## Réalisation d'une plateforme de réparation pour méga-yachts de 4 000 tonnes sur les chantiers navals de La Ciotat

**Dossier de demande d'autorisation environnementale**  
**Réponse à l'avis de la MRAe n°2019-2419 du 31 octobre 2019**

Edition du 9 décembre 2019

Figure 2 : Proposition de plan d'échantillonnage élargie pour le suivi de la turbidité en phase chantier

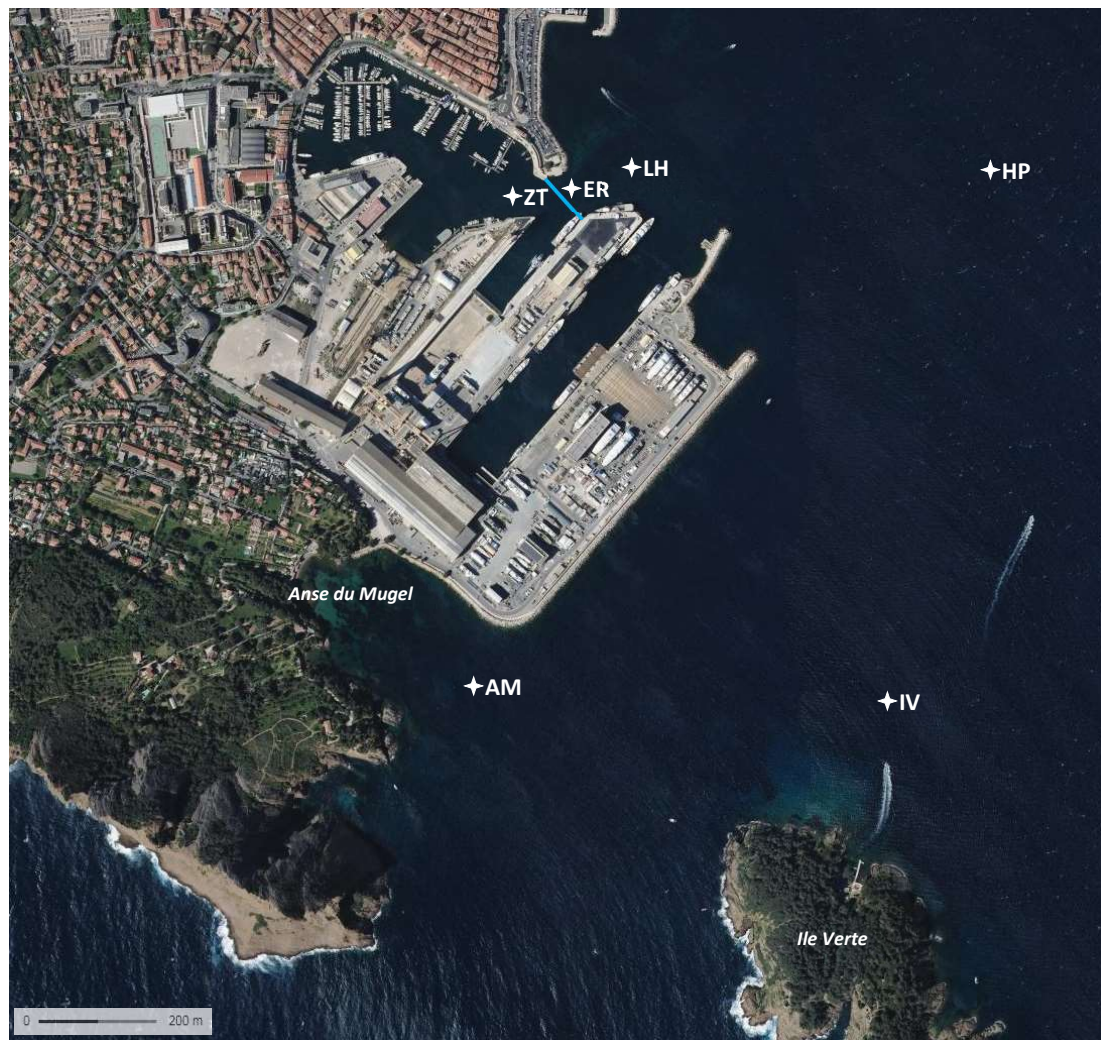
- **Recommandation 3 : L’Autorité environnementale recommande de compléter le dispositif de suivi de la qualité des eaux (matières en suspension et contaminants dissous) en phase chantier avec trois points (un à l’est dans les herbiers de posidonie de la baie, un au sud avant l’île verte et un au sud-ouest dans l’anse du Mugel). Elle recommande également d’évaluer l’impact (diminution de la luminosité) des écrans anti-turbidité sur les îlots de posidonie et de préciser comment sera conduit le chantier en cas de retrait des écrans anti-turbidité.**

Les stations de suivi de la turbidité en phase de chantier présentées dans l'étude d'impact ont été modifiées dans la Note Complémentaire n°1 afin d'élargir la zone de suivi.

Le plan d'échantillonnage, présenté à la Figure 2, propose une implantation des stations de suivi de la turbidité prenant en compte les attentes des partenaires locaux en charge de la protection des espaces subaquatiques sensibles. Les stations sont les suivantes :

- 6 stations de mesure de la turbidité (cf. Figure 2 page 20) échantillonnées à 3 niveaux (surface, mi-profondeur et fond) et 3 fois par jour ;
  - Le seuil d'alerte est fixé à 1,3 fois les valeurs de références mesurées le matin sur chaque station : si le seuil d'alerte est atteint (en dehors de raisons météorologiques), la cadence des opérations en contact avec le milieu marin est diminuée, le rideau anti-turbidité est vérifié et toutes les mesures nécessaires sont être prises pour ne pas augmenter la turbidité ;

Figure 3 : Situation actuelle et future des rejets de Matières en Suspension (MES) des eaux pluviales

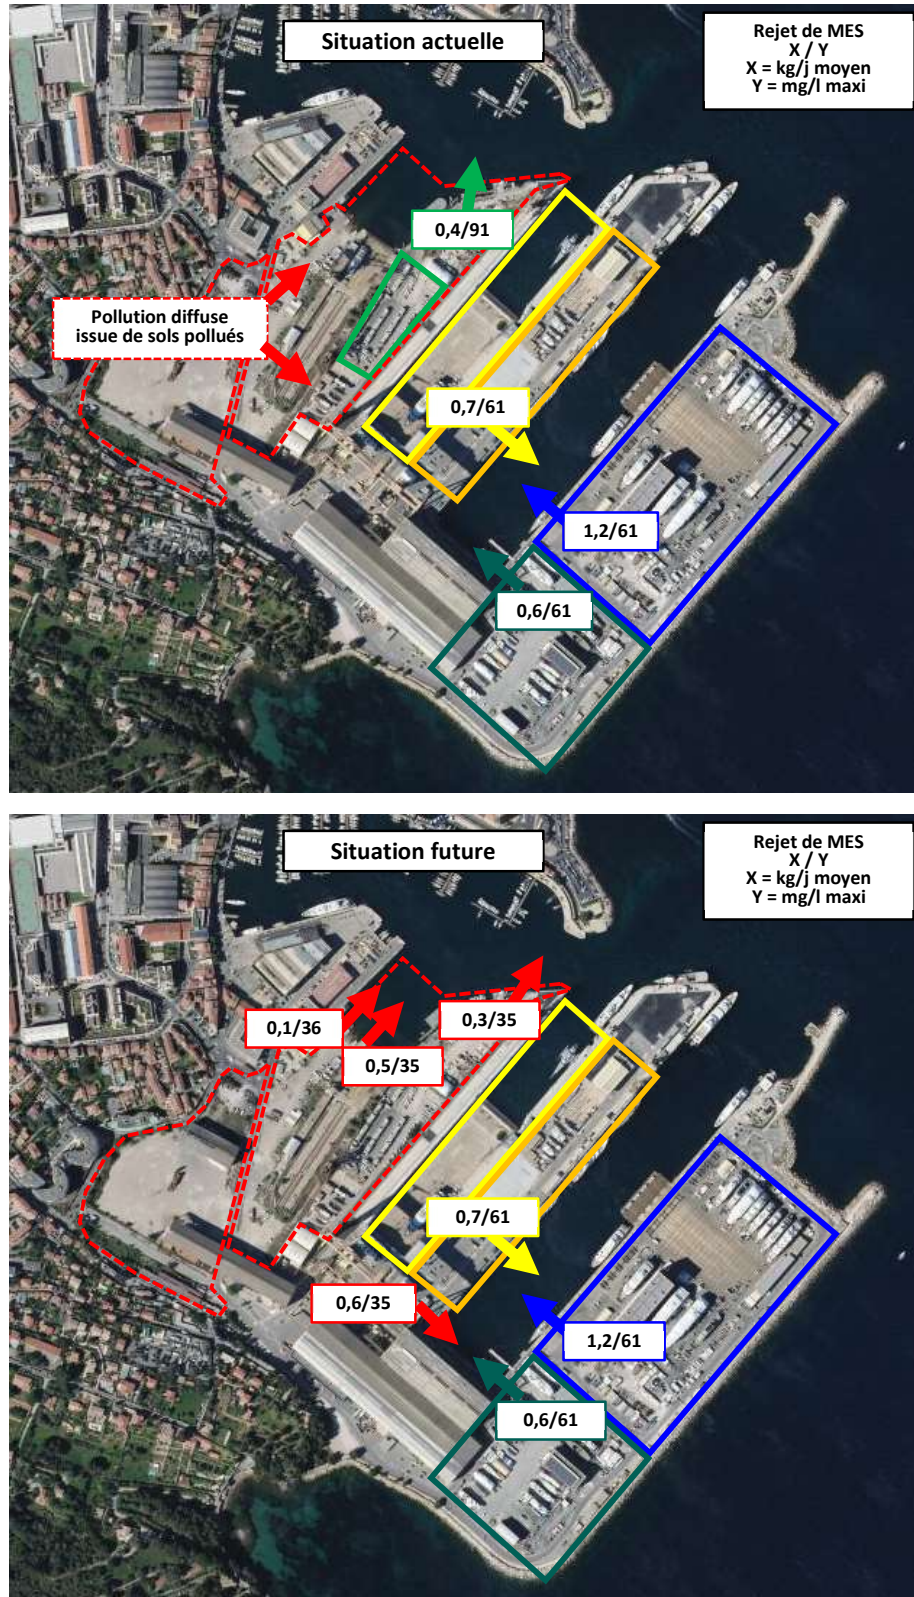
→ **Recommandation 2 : Compléter l'état initial par la qualification et la quantification des rejets marins des activités actuelles des chantiers navals.**

L'efficacité des dispositifs de traitement des eaux pluviales existants est de 80 % sur les plateformes et 70 % sur le Port à sec. L'efficacité des dispositifs de traitement intégrés aux aménagements projetés est donc largement supérieure, à 88 %.

Figure 5 : Positionnement du captage et des rejets d'eau pris en compte dans l'étude de dispersion du panache thermique

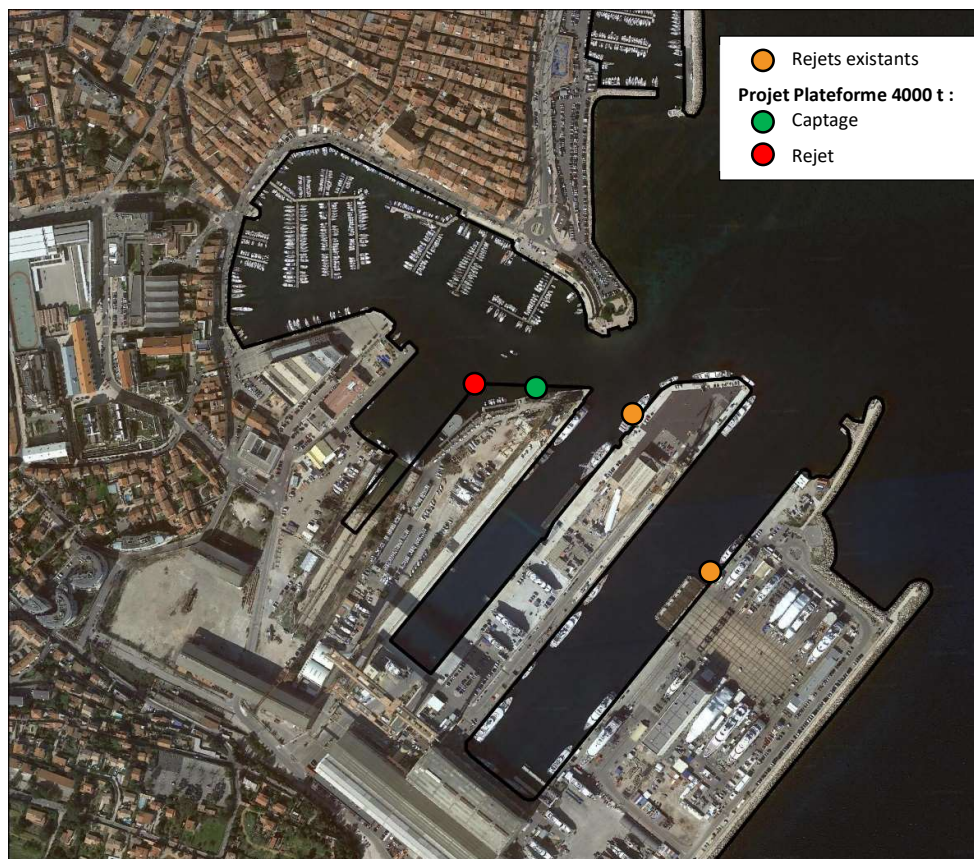
- **Recommandation 4 : Compléter l’évaluation de l’impact du projet en phase exploitation sur la qualité des eaux marines en tenant compte de l’impact de l’activité existante.**

La future plateforme méga-yachts sera équipée d'un dispositif de captage et rejet dont l'implantation est présentée sur la Figure 5.

Les résultats de simulation montrent que le panache thermique, dans tous les cas de vent simulés, reste confiné dans l'enceinte du port. Les différentiels avec la température ambiante ne dépassent pas  $+0.3^{\circ}\text{C}$  sur 3 jours de simulation, hormis à proximité immédiate des points de rejet. Une dilution rapide des eaux réchauffées dans les darses a lieu, et la recirculation de cette eau *via* le point de captage de la future Plateforme 4000 t, a un impact négligeable sur l'accroissement de la température dans le port.

Figure 8 : Localisation des stations de suivi des herbiers de posidonie au droit du Môle Bérouard et sur la Baie de La ciotat

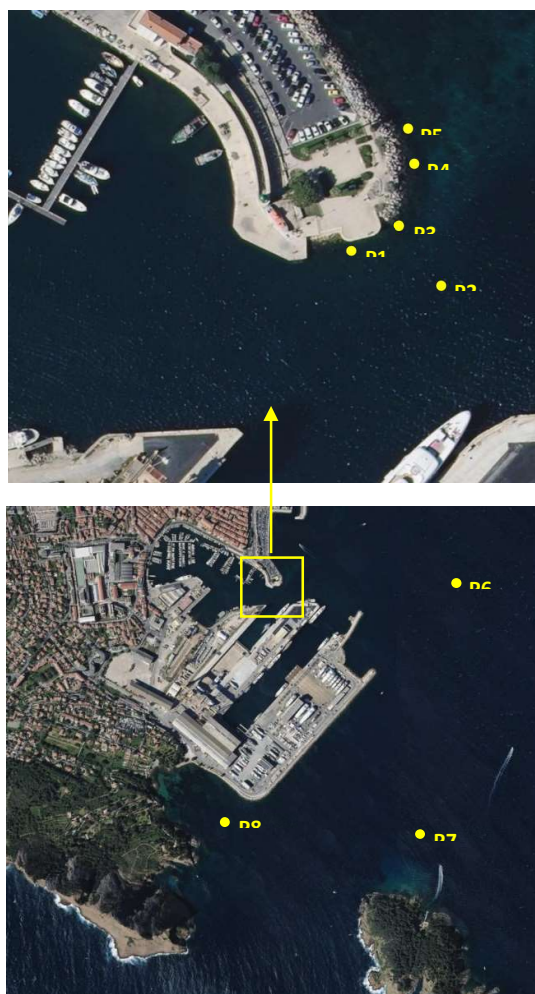
- **Recommandation 7 : Compléter l'étude des incidences Natura 2000 par la prise en compte du site « FR9312007 - Iles Marseillaises – Cassidaigne ». Étudier les effets de la hausse du trafic maritime en phase exploitation (rejets, bruit, mouillage...) sur le milieu marin, en particulier sur les zones Natura 2000. Les mesures proposées concernant l'impact des mouillages sur les herbiers de posidonie sont insuffisantes et doivent être complétées. Étendre les mesures de suivi à l'ensemble des herbiers susceptibles d'être impactés, et s'assurer que les mesures de suivis (herbiers et roselières) seront cohérentes avec les protocoles en vigueur.**

En ce qui concerne les mesures de suivi des herbiers à Posidonie, 3 stations supplémentaires (Baie de La Ciotat, Nord de l'Île Verte et Anse du Mugel) sont prévues ainsi que le prolongement de la période de suivi après les travaux (1 an et 5 ans après la fin des travaux). L'évaluation de la vitalité de l'herbier de posidonies, réalisé conformément aux recommandations scientifiques, est prévue avant et après les travaux.

- Ajout de stations de suivi (cf. Figure 8) :
  - à l'est de l'entrée du port,
  - à proximité de l'île Verte,
  - au niveau de l'Anse du Mugel.
- Prolongement de la période de suivi après les travaux.

Figure 9 : Position des points de mesures

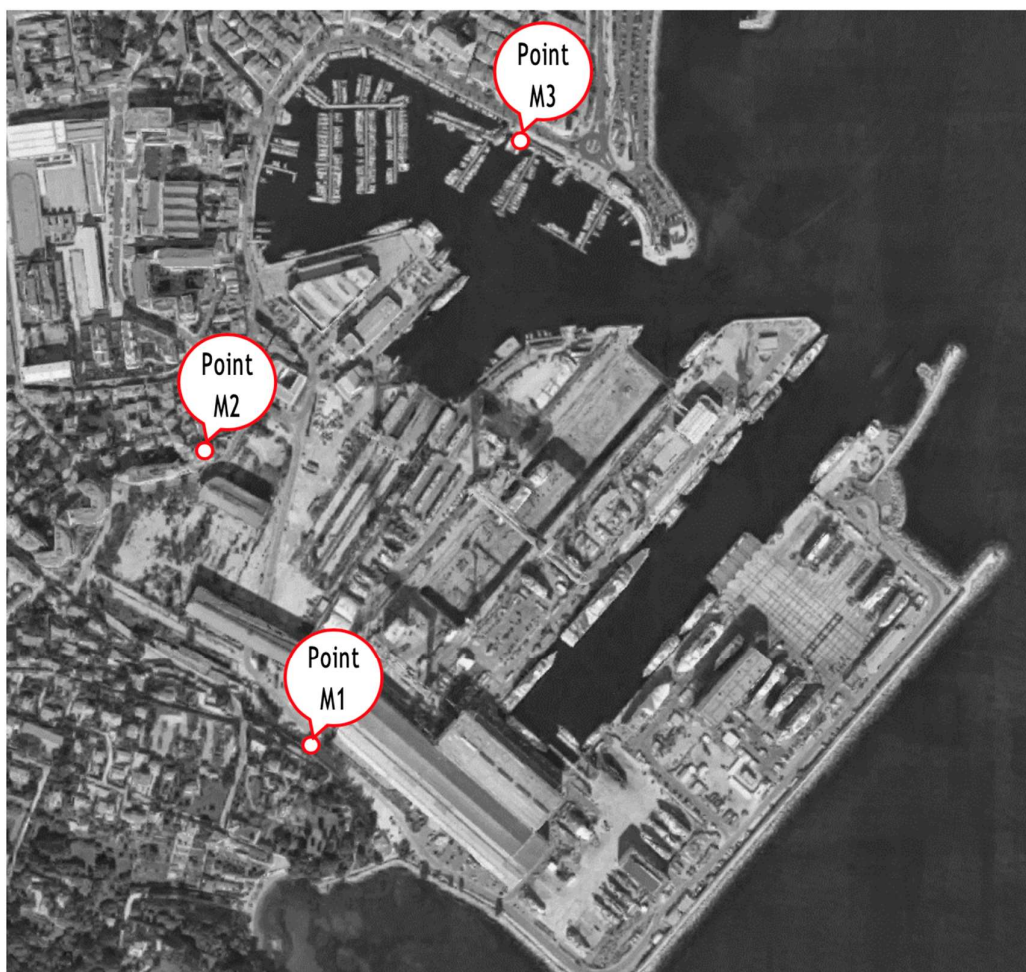
- **Recommandation 8 : En phase chantier, mettre en place un suivi des émissions de poussières au niveau des riverains. Reprendre l'évaluation environnementale du bruit (quantitativement) en phase chantier afin de garantir la santé des riverains.**

Trois points de mesures représentatifs du voisinage de l'installation ont été sélectionnés (cf. Figure 9). En chaque point, le niveau de pression équivalent court  $L_{Aeq,15}$  en dB(A) a été stocké sur une durée de 30 minutes, en période jour (7h00 – 22h00) sur les plages horaires suivantes.
